# CAAC 适 航 指 令

编号: CAD1997-B146-05R1

一. 标题: Honeywell 公司 ALF502 系列和 LF507 系列涡扇发动机

#### 图1

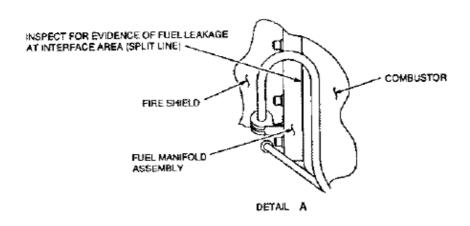
- (1) 在地面起动发动机并让其稳定在慢车位。
- (2)在发动机工作时,检查燃油总管组件到防火墙区域(fire shield interface area) (见本指令图1)的燃油泄漏,不允许存在任何泄漏。

- (3)如果发现泄漏,关断发动机并用经CAAC批准的可用燃油总管组件更换。
  - (4) 发动机停车。
- (5)检查燃油总管组件到防火墙区域(见本指令图1)的燃油泄漏,不允许存在任何泄漏。
  - (6) 如果发现泄漏,用经CAAC批准的可用燃油总管组件更换。
- (三) 对件号为P/N 2-163-620-37和P/N 2-163-620-38的燃油总管组件泄露的重复性检查
